「兒童遊戲場」案例國家標準適用釋疑研討會(第十一次)

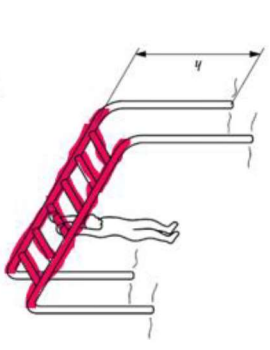
案例	遊具名稱	圖例	爭議	會議共識
一	上肢旋轉式設備	<p>下圖為設備相關尺寸。</p>  <p>握桿直徑大於 24 mm、小於 39 mm。</p>  <p>藍色箭頭處為握桿高度 1530 mm、黑色箭頭處為結構高度 1650 mm。</p>	<p>設備握桿可供抓握且直徑符合 24~39 mm 間，遊戲時兒童抓握著圍繞主軸旋轉，且有減速裝置，請問此設備該使用標準第幾章節來進行檢驗？</p>	<ol style="list-style-type: none"> 1. 本案定義為“垂直旋轉設備”，依 CNS 12642 第 8.8 節及第 9.3 節要求檢驗之，對於其抓握之橫桿，應符合橫桿直徑要求。 2. 考量本設備具有旋轉時碰撞、拋飛之危險性，不適用於學齡前幼童，其應依據設備之風險評估提供適當之使用方式、人數限制、適用年齡等之告示。

攀爬架

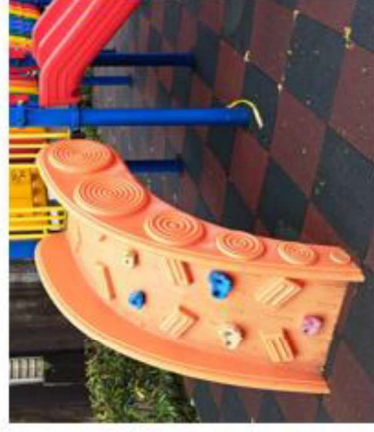
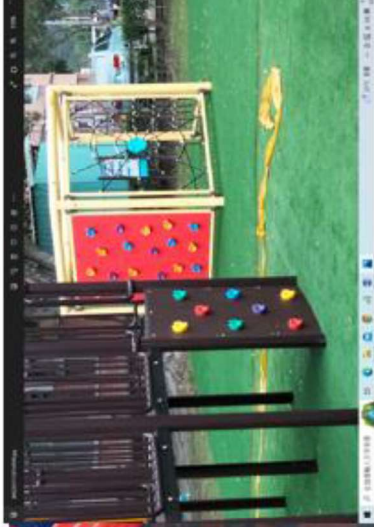
CNS 12642(2016) 7.3.2.1：供學齡前兒童使用之拱型攀爬架及撓性攀爬架不得作為通至其他設備組件之唯一方式。

圖 1 為一般之拱型攀爬架
 請問類似圖 2、圖 3 類型之攀爬架，對於學齡前兒童來說攀爬較不易，是否適用 7.3.2.1？

依 CNS 12642:2016 第 7.3.2.1 節規定，供學齡前兒童使用之拱型攀爬架及撓性攀爬架不得作為通至其他設備組件之唯一方式，應提供其他型式之通道。

無障礙平臺之轉位區域

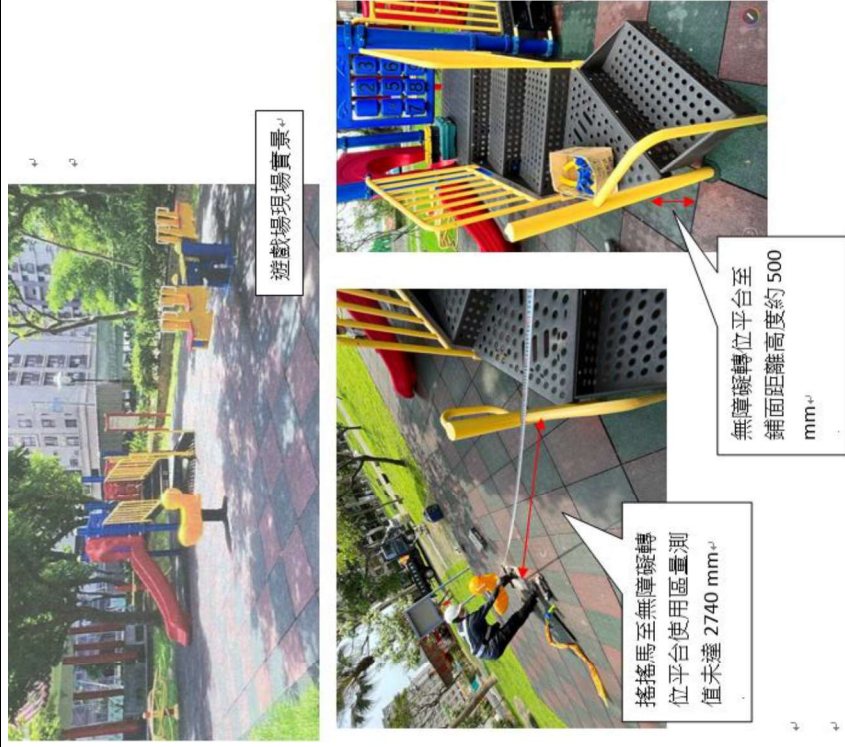
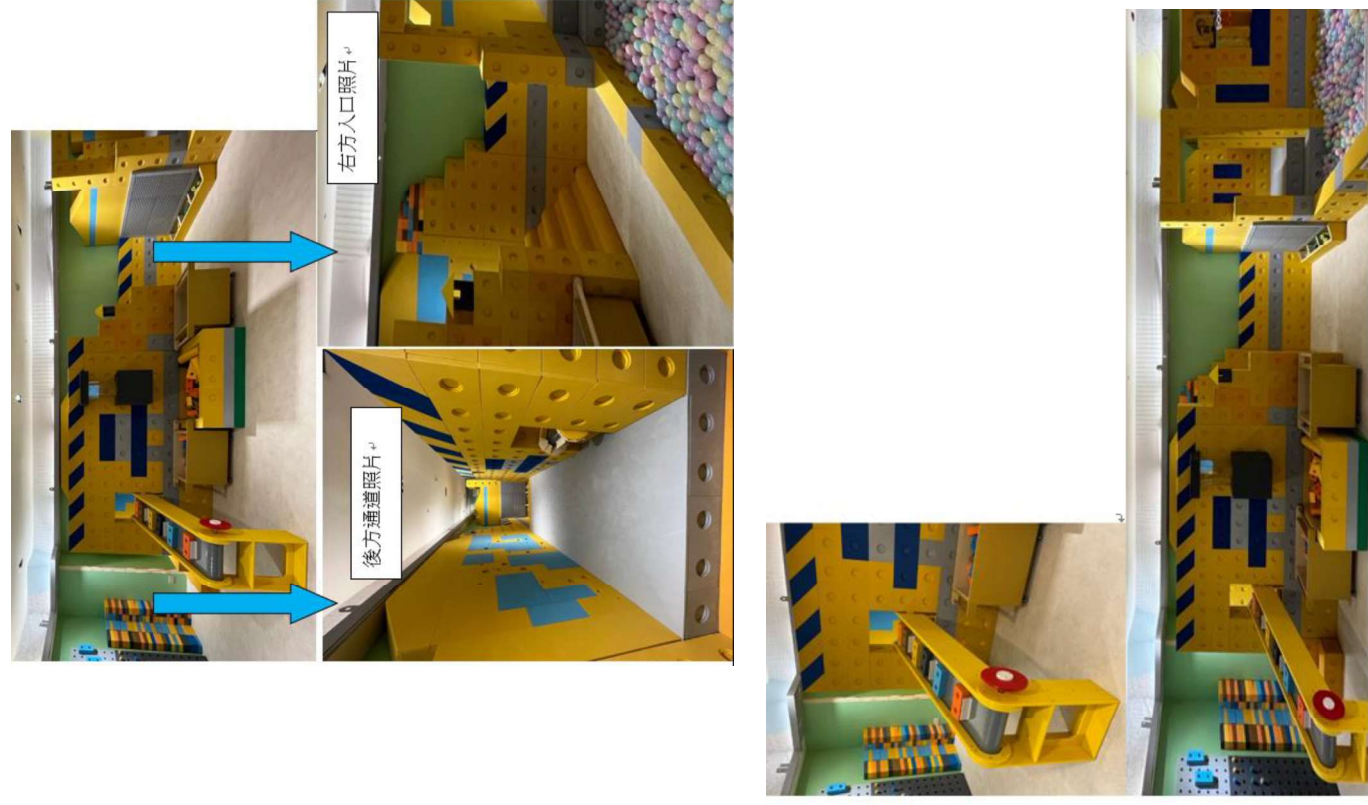
無障礙平臺之轉位區域，是否依照 9.2.3 固定式遊戲設備與其他遊戲設備之使用區可重疊，若相鄰遊戲結構物之指定遊戲面，距離防護鋪面高度不大於 760 mm，則遊戲結構物之間最小距離為 1,830 mm；若任何一遊戲結構物之相鄰指定遊戲面高度大於 760 mm，則遊戲結構物間之最小距離應為 2,740 mm (參照圖 A.32)。懇請釋疑

對於結構物之遊戲平面應考量各部之高度(如案例之轉位平台、階梯最上層之遊戲平面)，可依據 CNS 12642:2022 第 9.5.1.3 節規定判定個別之使用區。

十一 擺盪大索

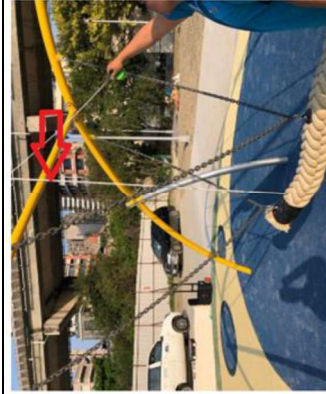
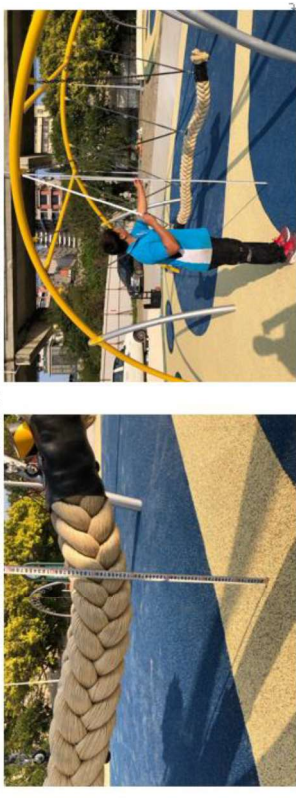
1. 問第九次釋疑研討會案例一決議事項是擺盪大索從座椅面開始量測到結構物應有 2,130 mm 以上之淨空區域？還是遊戲結構物一部分之頂上障礙物(例：樹枝)，鞦韆樞軸點以上之距離不小於 2,130 mm？

備註:檢驗機構依照 9.8.4 頂上障礙物規定鞦韆使用區域內防護鋪面上方(X + 1,060) mm，現場鋪面至遊戲結構物距離約 232 公分，不符合規定最少應 348 公分之淨空。

主要提出來是有顧慮到兒童站在椅子上前後搖晃而撞到上方鐵件結構物，就好像海盜船，擺盪時前後端會擺到最高點的概念。

本案請參考本次會議案例七之決議，惟因所提供之設備照片無法明確得知所有樞軸(樞鈕扣件)之位置於橫桿之相對位置，請現場確認樞軸(樞鈕扣件)位置與橫桿之相對位置：

1. 若相對位置與本會議案例七相同，則該橫桿可視為設備結構物，不包含在空間之要求；或
2. 若相對位置與第九次釋疑會議案例一相同(於樞軸之前/後另有橫桿)，則應依該案例決議辦理
